ばら積貨物船用共通構造規則

KCID No.	関連規則	種別	項目	完了日	質問	回答	添付有無
224	9/2.3.1.2	Question	防撓材	2006/11/22	この規定は、従来のものより過大である。構造設計において、防撓材は過度の振動を防ぐため肋板に適切に配置される。しかも、部材寸法は振動を考慮して決められている。	振動による影響の考慮は船級の範囲外と考えていますので、バルクキャリアCSRは、部材寸法に対し振動の影響を考慮していません。 肋板のウェブは舵柱、プロペラ柱及びラダーホーンによって引き起こされる力に耐えるために十分に防撓される必要があります。肋板及びそれらの防撓構造配置の直接計算は、一般にこの箇所では実施されないため、ウェブ防撓材の最大間隔の値を示すことが好ましいと考えます。	
225	9/3.3.1.3	Question	フレームスペース	2006/11/29	この規定は、従来のものより過大であり、現行設計を考慮して、見直して下さい。「5フレームスペース以下」に修正するか、又は、規定を削除して下さい。	[3.1.3]の最後に、「より広いスペースは本会の判断に基づき受け入れることができる。」とあります。この文章は業界からのコメントに答えるために追加されたものです。従いまして、規定の変更はしないこととします。	
227	9/4.5.3.1	Question	せん断面積	2006/11/22	せん断面積Ashの算式が欠けているように思われる。確認してください。	算式が欠けているわけではありません。しかし、文中の“and the shear area Ash, in cm ² , [及びせん断面積Ash (cm ²)]”の部分を削除します。	
249 attc	9/2.5.1.3	Question	ラダーホーンと船尾構造との結合	2006/12/1	船体構造の垂直範囲は、ラダーホーン高さ以上としなければならないことが要求されている。この規定は、詳細な強度原則のない原始的なものと考えられる。通常、垂直範囲は、外板と操舵装置フラットの間である。そして、この規定の条件を満たすことができない多くの設計がある。この規定を削除、又は強度原則を考慮するものに修正してください。	ご意見は承りました。規則改正提案を検討します。	有

図：横断面が変化する防撓材

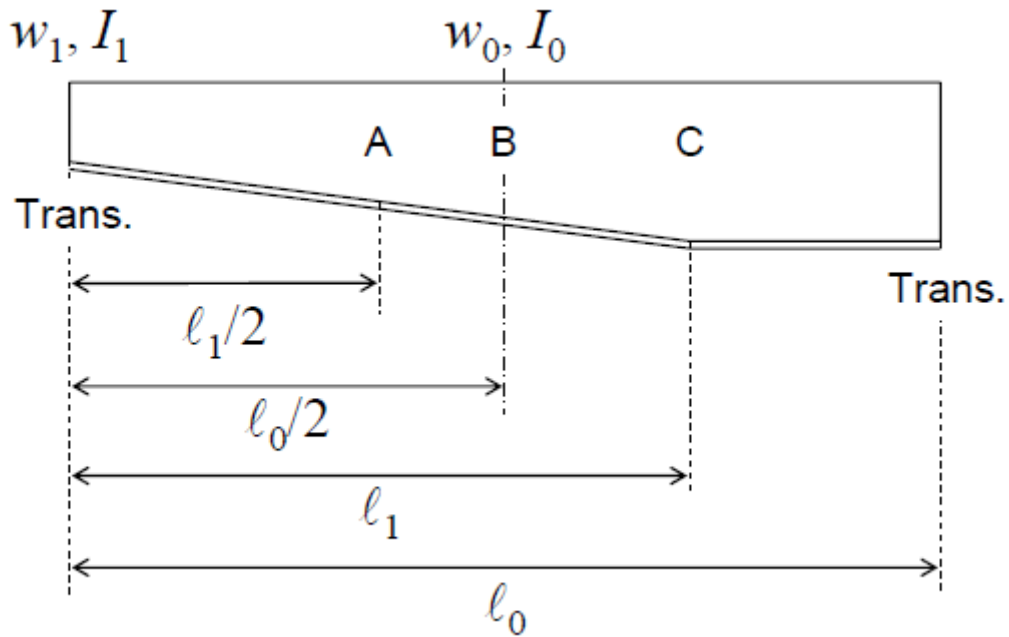
本添付に示す構造部材に9章5節[5.5.1]の規定の適用について確認したい。

(1) w_0 及び I_0 の計算は、図のA、B又はCのどの位置ですか？

Bの位置がこの規定に合致していると考えます。ご確認願います。

(2) 防撓材のネット横断面係数 w に適用する場合、A、B、C 又はその他の点のどの位置を考慮しますか？

Aの位置がこの規定に合致していると考えます。ご確認願います。

336 attc	9/5.5.5	Question	断面係数	2007/2/8	添付に示す構造部材に対して、この規定を適用する方法を確かめたい。 (1) 図で示すA,B又はCのどの位置が w_0 及び I_0 を算出するために選ばなければならないか？Bの位置がこの規定に適していると考えます。 (2) 防撓材のネット断面係数 w の規定が適用されている場合、A,B,C又は、その他のどの位置が考慮されなければならないか？Aの位置がこの規定に適していると考えます。	図1による、 $L_1 < 0.5 L_0$ となる対称な梁をこの簡略化した算式の基本としています。添付に示されます例は、規定の想定、即ち、対称な梁、ではカバーされません。添付に示されています非対称な梁については、直接計算又は5.4.1に規定されています梁解析により計算を実施する必要があります。	有

KC#582

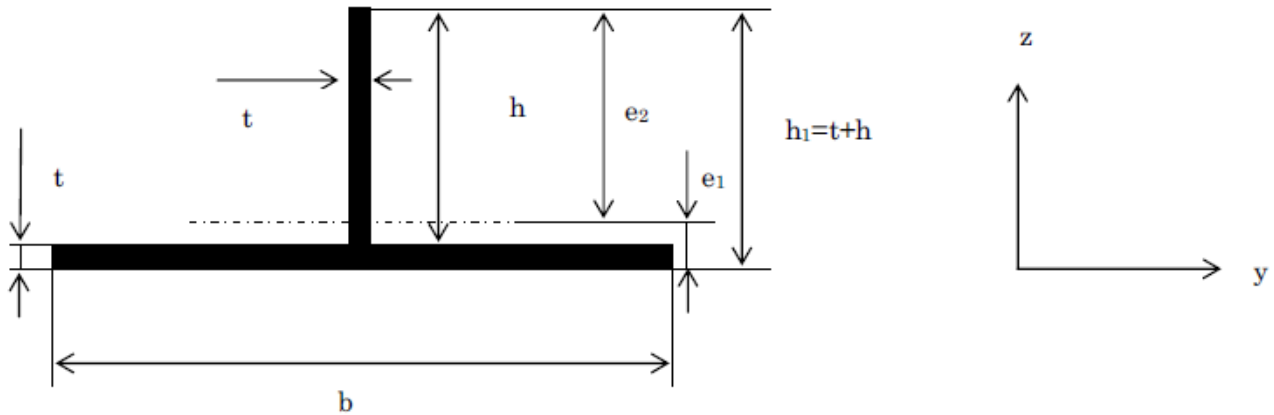
KCID No.	関連規則	種別	項目	完了日	質問	回答	添付有無
582 attc	9/3.2.1.9	解釈	マンホールの寸法	2008/2/7	<p>9章3節[2.1.9]:</p> <p>1) 2つ目の文章は、フロアのマンホールの大きさに対する一般的な要件です。主機台箇所では上下方向に2つに分割されたタンクを有するよう設計されている船が多くあります。当該箇所のフロア高さが低いために規定される寸法を超える交通孔が、添付に示すように上部及び下部タンクに設計されます。フロアのせん断面積が、深さの40%のマンホールを有する最小要求板厚のフロア以上で、局部強度を満足する場合、そのような配置は許容されると理解しています。確認願います。確認できないのであれば、取り扱いを教えてください。</p> <p>2) 9章3節2.1.9の2つめの文章は、ガーダーには適用されないと理解しています。確認願います。</p>	<p>A1: 交通孔の寸法が当該箇所のフロア高さが低いために9章3節[2.1.9]に定める寸法を超える場合、フロアのせん断面積が、深さの40%のマンホールを有する最小要求板厚のフロア以上で、局部強度を満足する場合、局部強度を満足していれば、そのような配置は許容されます。</p> <p>A2: 9章3節2.1.9の2つめの規定は、ガーダーにも適用されます。</p>	有
583	Ch.9 Sec.3/4 & 5	RCP	プラットフォーム構造及び梁柱の寸法	2007/3/23	<p>9章3節4と9章3節5: プラットフォーム及び梁柱は機関や独立タンクの荷重を支持するが、プラットフォーム構造及び梁柱の寸法を決定するための荷重がCSRには記載されていない。また、それぞれの機関の自重に対する動的荷重を得ることは、情報不足により困難である。従って、現行CSRの規定に基づき、機関室内のプラットフォーム及び梁柱は、CSRで規定される最小板厚以外の寸法は決定することができない。プラットフォーム及び梁柱の寸法を決定するための代替手法として、CSRで規定される最小板厚に加え、各船級協会規則が使用されると考える。本件について確認されたい。</p> <p>また、機関室内のプラットフォーム及び梁柱の荷重を明記することを提案する。</p>	<p>1) CSR-BCには機関区域内のプラットフォームの寸法を決定するための荷重を明記していません。最小板厚の要件のみが記載されています。</p> <p>2) CSR-BCに規定される最小板厚要件に加え、プラットフォーム及び梁柱の寸法決定については、将来的に規則改正を検討します。</p>

6章2節[4.1.2]におけるウェブ防撓材のネット断面係数の算式の技術的背景

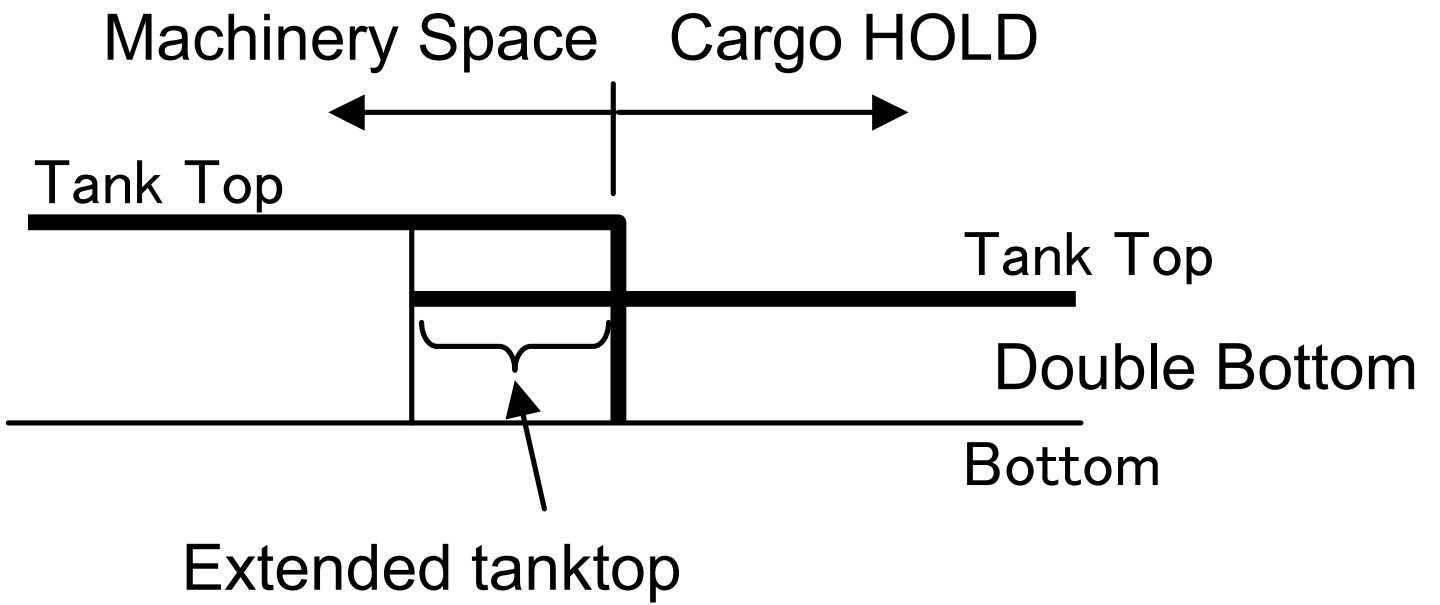
モデル ウェブ防撓材はフラットバーとし、ウェブ防撓材のウェブ厚は取付け板の板厚と等しい。

この $\left(1 - \frac{0.5}{1+2b/h} \right)$ 項は、ウェブ防撓材の間隔 S_s の2乗に比例すると仮定し、ウェブ防撓材の高さは、3章6節5.2.1の要件により、ウェブ防撓材の長さ(1)の1/12と仮定できるとすると、以下の算式を得ることができる。

KCID No.	関連規則	種別	項目	完了日	質問	回答	添付有無
693	9/4.3.2.1	Question	甲板に対する面外荷重	2008/5/1	9章4節[3.2.1]は、甲板に対する横荷重は、4章5節[2.1]のp _D とする旨規定している。しかし、4章5節のp _D は、暴露甲板上の外圧である。居住区域内部の甲板のように暴露していない甲板の横圧がCSRには明記されていない。本件について明確にされたい。	暴露していない甲板の横圧を定義する必要があります。規則改正提案を提出いたします。	
699 attc	9/3.2.1.8	Question	ウェブ防撓材	2008/9/10	<p>エンジンルームの非水密二重底フロアのウェブ防撓材の要件に関し、ウェブ板の座屈防止に基づくものと理解するが、詳細な技術的背景を提示されたい。また、殆ど損傷していない現行設計を考慮してそれを改正されたい。</p> <p>技術的背景に関し、6章2節[4.1.2]の算式は、次元が一致していない、即ち、左辺は、cm(長さ)の3乗であるのに対し、右辺は、m(長さ)の5乗となっている。加えて、9章3節[2.1.8]は、6章2節[4.1.2]で要求値の1.2倍の断面係数を要求している。1.2倍の理由についても明確にされたい。</p> <p>CSRを適用していない現行設計と比較した断面係数に関し、CSR-BC規則は、非CSR船のウェブ防撓材の寸法に比べ、非常に厳しい寸法を要求している。我々が実施した計算例を以下に示す。 (A) ケープサイズ :200*90*8/14 (非CSRの図面面法) 300*90*13/17(CSR) (B) パナマックス :150*16FB (非CSRの図面面法) 200*20FB(CSR) (C) ハンディマックス :200*90*9/14(非CSRの図面面法) 250*90*9/15(CSR) このことから、殆ど損傷していない現行設計を考慮して本規定を改正されたい。</p>	<p>6章2節[4.1.2]は以下の仮定に基づきます(添付資料参照)。 (a) ウェブ防撓材はフラットバー形。 (b) ウェブ防撓材のウェブ厚はそれが取り付けられるPSMのウェブ厚と同じ。 (c) ウェブ防撓材の高さは概ね3章6節[5.1.2]で規定される防撓材の長さの12分の1 (d) 取付け板の影響はウェブ防撓材の間隔の関数として考慮</p> <p>この要件はウェブ防撓材の最小剛性を確保するためのものであるため、あらゆる形式の防撓材(平鋼、アングル材、T型鋼)について適用されます。6章2節[4.1.2]の要求寸法の1.2倍とすることの意味は、経験に基づく安全のための余裕であると考えます。</p> <p>取付け板の影響を考慮すると、質問にある例は、9章3節[2.1.8]の要件を恐らく満足します。しかしながら、6章2節[4.1.2]の算式における左辺と右辺の次元の不均衡をなくすとともに適用を明確にするため、規則改正を検討します。更にこの技術的背景により、KC ID 418の回答は以下の通り訂正されます。 『非水密主要支持部材のウェブ防撓材のネット断面係数は、3章6節[4.3.1]により、取付け板を考慮して算出しなければならぬ』</p>	有

KC#1074

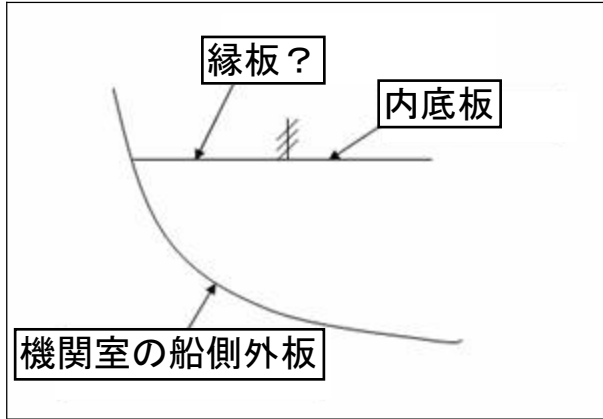
KCID No.	関連規則	種別	項目	完了日	質問	回答	添付有無
1074 attc	9/3.2.2	Interpretation	縁板の定義	2010/11/15	<p>ばら積貨物船CSRには縁板が定義されていない。</p> <p>1. ばら積貨物船CSRの適用: 9章3節2.2表1: 縁板の最小板厚の適用</p> <p>2. ばら積貨物船CSRに縁板が定義されていない為、タンカーCSRの縁板の定義を用いている(4節 表4.1.1参照)。</p> <p>3. タンカーCSRにおける用語の定義により、以下の2ケースが考えられる;(添付図参照)</p> <p>4. どちらのケースも縁板と考えるか? 若しくはどちらかのケースが縁板に該当するのか?</p>	<p>9章3節表1の縁板について、タンカーCSRと同様の定義をする必要があります。この定義はIACS Recommendation 82 "Surveyor's Glossary, Hull terms and hull survey terms" に基づいています。貴提案の2例はどちらも縁板となります。誤記修正を検討しています。</p>	有
